様式の例

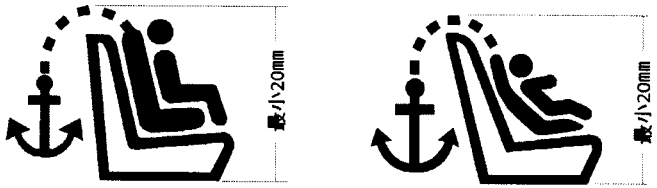
五　ＩＳＯＦＩＸトップテザー取付装置及び当該装置の後方に備えられたＩＳＯＦＩＸトップテザー取付装置以外の取付装置には、次のいずれかの表示を行うこと。ただし、ＩＳＯＦＩＸトップテザー取付装置以外の取付装置を有していない場合にあっては、この限りではない。

イ　全てのＩＳＯＦＩＸトップテザー取付装置に、次に定める様式の例により当該装置がＩＳＯＦＩＸトップテザー取付装置であることを表示すること。
